**UZGODNIENIE NR 100/2017 z dnia 05.04.2017r.**

**UZGODNIENIE NR 2\0281\2017****Temat Plan zagospodarowania terenu placu na działkach nr 466/26, 466/27, 471/28 przy ul. Baczyńskiego w Gdańsku pod budowę parku z placem zabaw.**

## OPINIA NR 6336-119(2)-2017-KG-1632

Opiniuje się pozytywnie	Projekt budowlany wielobranżowy pn.: „Miejsce dla każdego! Nasz plac przy ul. Baczyńskiego” w ramach zadania Budżet Obywatelski 2017
W liniach rozgraniczających	Działki nr : 466/26, 466/27, 471/28 obręb 44 w Gdańsku
Inwestor	Dyrekcja Rozbudowy Miasta Gdańska ul. Żaglowa 11, 80-560 Gdańsk

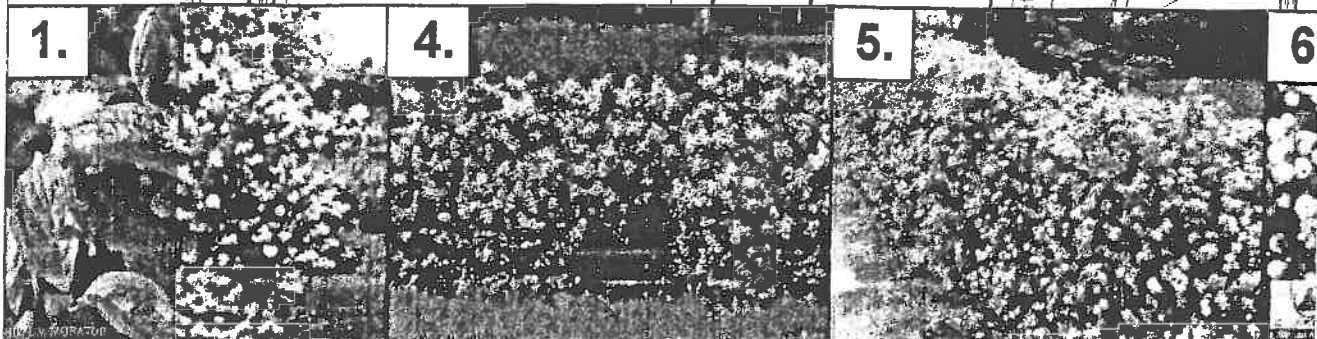
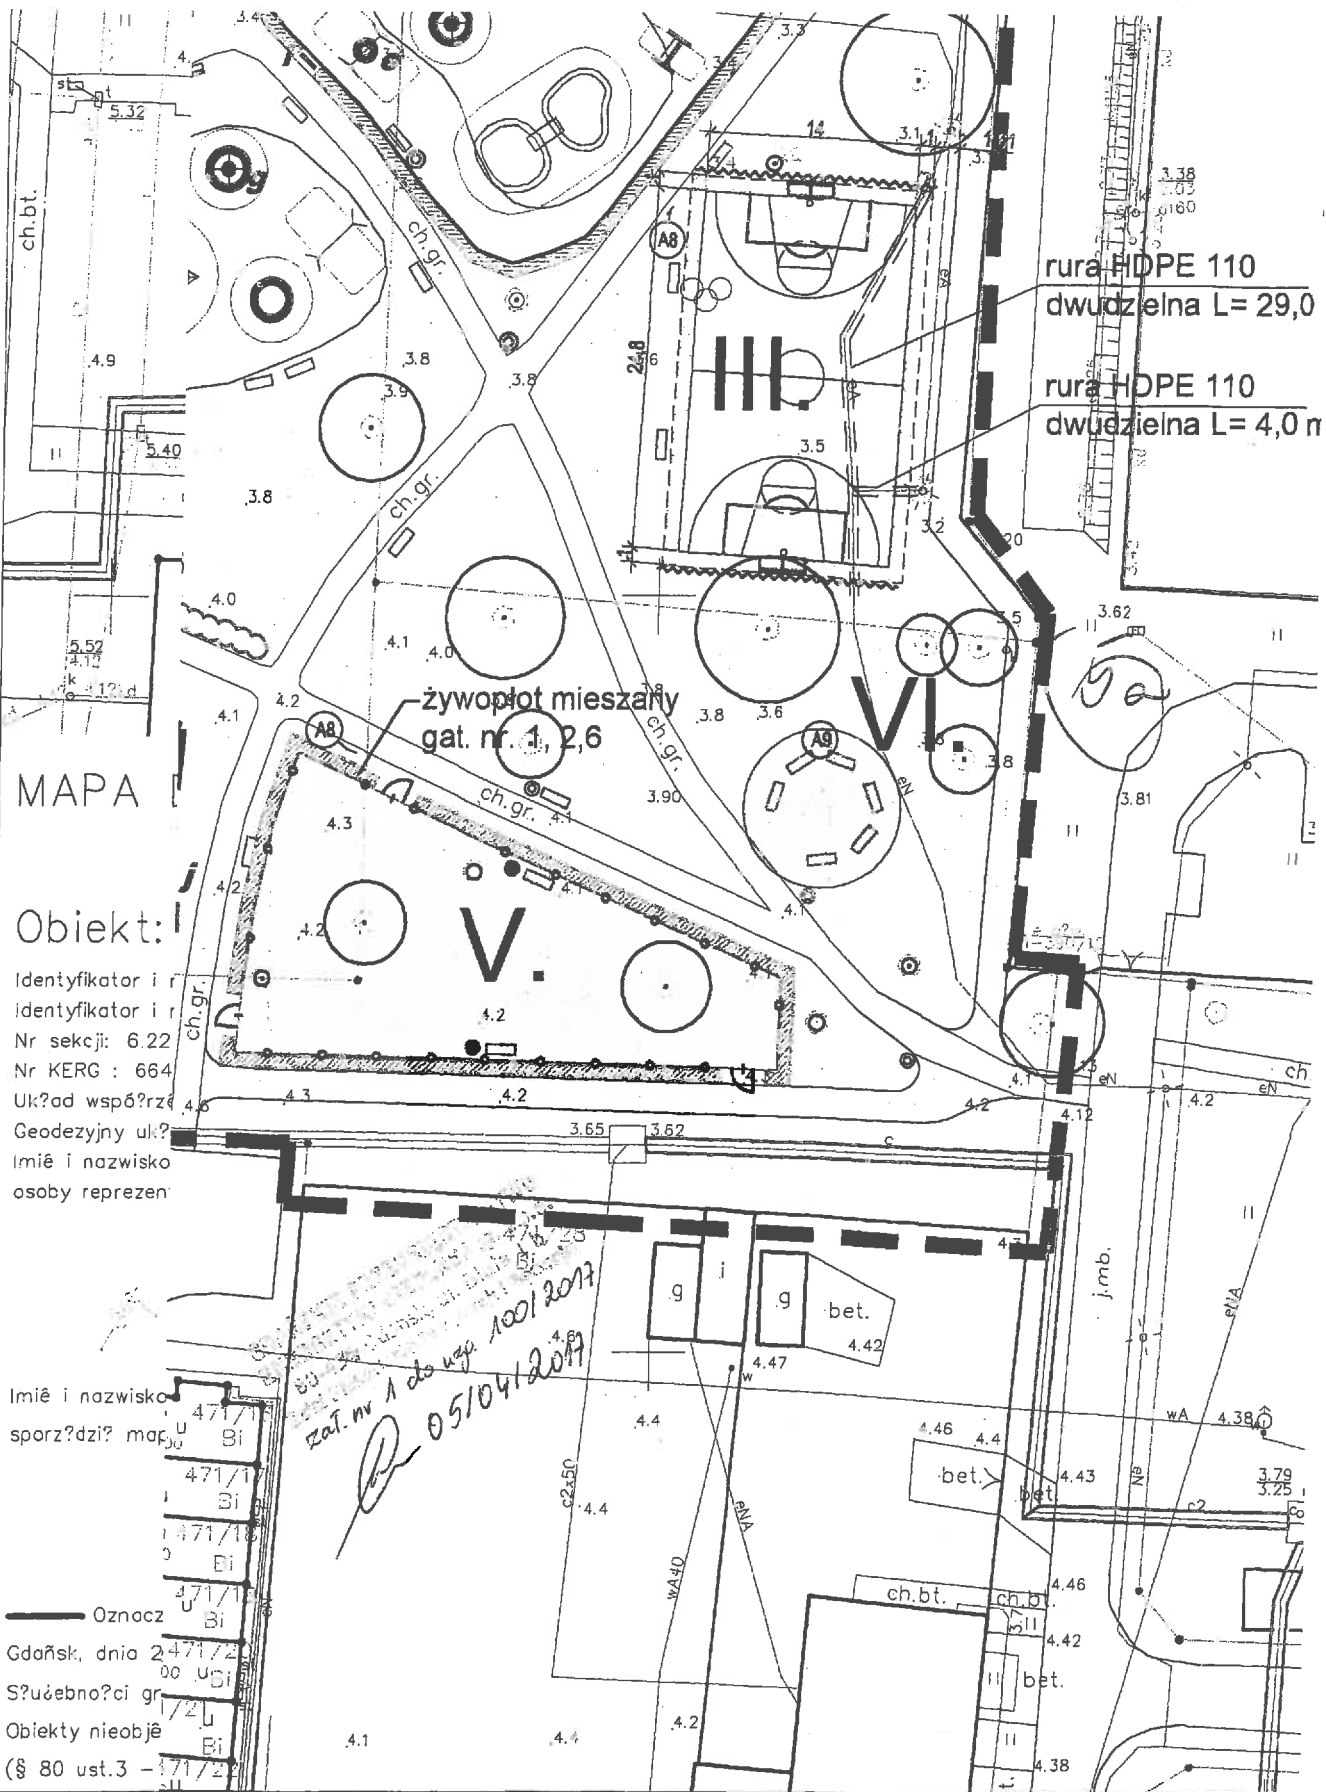
1. Projekt w miejscu kolizji projektowanej nawierzchni chodnika z istniejącym ciepłociągiem musi uwzględniać możliwości wykonywania remontów i konserwacji sieci oraz jej napraw.

2. Należy zachować **odległość min. 0,5m** od dolnej warstwy projektowanego chodnika do wierzchu górnej ścianki ciepłociągu. Dopuszczamy zastosowanie materiałów o podwyższonej wytrzymałości, nawet z zastosowaniem płyt odciążających nad siecią ciepłowniczą oraz zabezpieczenia w postaci rur płaszczowych dwudzielnych.

3. Wszystkie prace budowlane związane z zabezpieczeniem istniejącej sieci ciepłowniczej należy wykonywać wyłącznie pod nadzorem i w obecności przedstawiciela GPEC.

4. Należy zachować normatywne odległości od istniejącej infrastruktury ciepłowniczej.
5. Uszkodzoną w czasie realizacji prac obsypkę technologiczną ciepłociągu uzupełnić piaskiem.

6. Przy zbliżeniach do sieci ciepłowniczej roboty budowlane należy prowadzić ręcznie – wyeliminować sprzęt mechaniczny.
7. W przypadku, gdy inwestycja będzie wymagała szerszego zakresu niż pierwotnie uzgodniono, należy bezwzględnie poinformować o tym fakcie GPEC Sp. z o.o. i uzyskać ponowne uzgodnienie.

ENERGA-OPERATOR S.A.  
Oddział w Gdańsku  
Rejon Dystrybucji w Gdańsku  
Uzgodnienie nr. 31288/2017  
Data uzgodnienia 20.24.2017  
Ilość rysunków 11

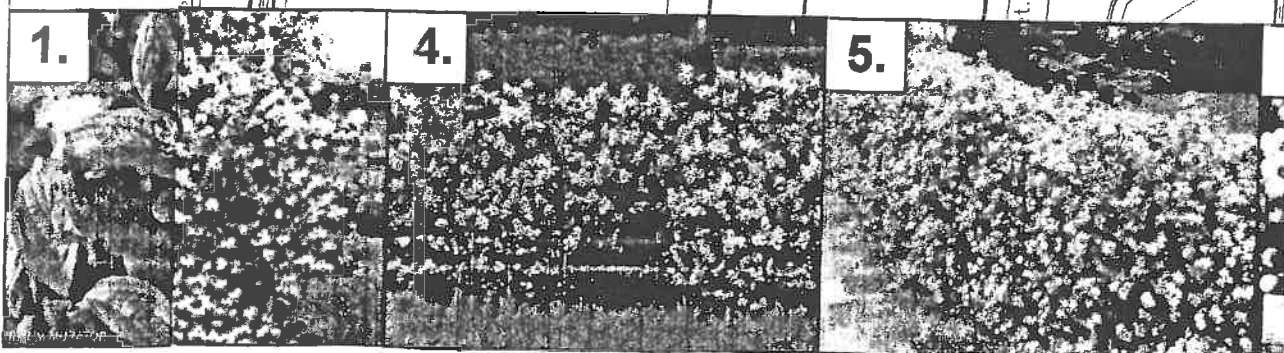
Na zbliżeniach i skrzyżowaniach z siecią energetyczną prace prowadzić metodą uniemożliwiającą powstanie awarii i pod nadzorem naszego pracownika Działu Zarządzania Eksploatacją.

Prace ziemne poprzedzić wykonaniem przekopów próbnych w celu ustalenia dokładnej trasy sieci elektroenergetycznej.

Skrzyżowania i zbliżenia z kablami energetycznymi realizować zgodnie z normą SEP-E-004.

W miejscach kolizji projektowanych elementów zagospodarowania terenu z istniejącymi kablami kabie te osłonić przepustami dwudzielnymi.

W miejscach występowania istniejących kabli energetycznych prace ziemne wykonywać sprzętem ręcznym.

rura HDPE 110  
dwudzielną L= 29,

rura HDPE 110  
dwudzielną L= 4,0

## Załącznik nr 2

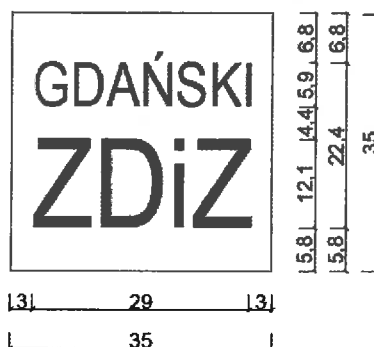
NA ELEMENTACH MAŁEJ ARCHITEKTURY NALEŻY ZAMONTOWAĆ TABLICzkĘ Z BLACHY NIERDZEWNEJ Z WYGRAWEROVANYM NAPISEM "GDAŃSKI ZDiZ" (CZCIONKA: ARIAL NARROW). WYPEŁNIENIE GRAWERUNKU FARBĄ CZARNĄ.

TABLICzkĘ NALEŻY MONTOWAĆ POPRZECZ PRZYKLEJENIE.

MIEJSCE MONTAŻU:

NA ŁAWKACH: NA OPARCIU ŁAWKI, PO JEGO TYLNEJ STRONIE

NA KOSZACH "TRÓJKĄTNYCH": NA ŚCIANIE FRONTOWEJ, W ODLEGŁOŚCI 90 MM OD GÓRNEJ KRAWĘDZI KOSZA, SYMETRYCZNIE NA ŚRODKU

NA KOSZACH OKRĄGŁYCH: SYMETRYCZNIE W POŁOWIE GÓRNEJ METALOWEJ OBREČZY KOSZA

## Załącznik nr 3

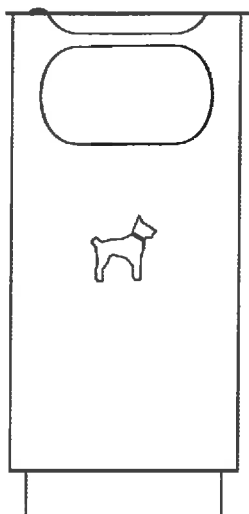
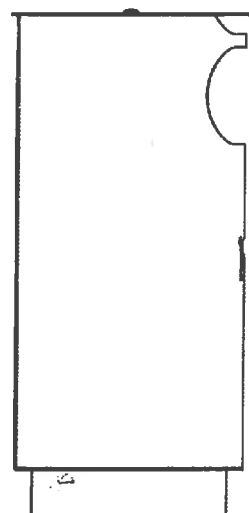
1. Zamiast zaprojektowanych elementów małej architektury należy zamontować ławki, śmietniki, kosze na psie odchody wg załączników nr 1-4.
2. Kosze na psie odchody i śmietniki należy trwale połączyć z podłożem utwardzonym (kostka brukowa, płyty betonowe, asfalt na podbudowie betonowej) poprzez fundamentowanie.

- szerokość: 37 cm
- wysokość: 70,4 cm
- długość: 47 cm
- pojemność: 35 l.

- stal lakierowana proszkowo
- kolor: grafitowy RAL 7016
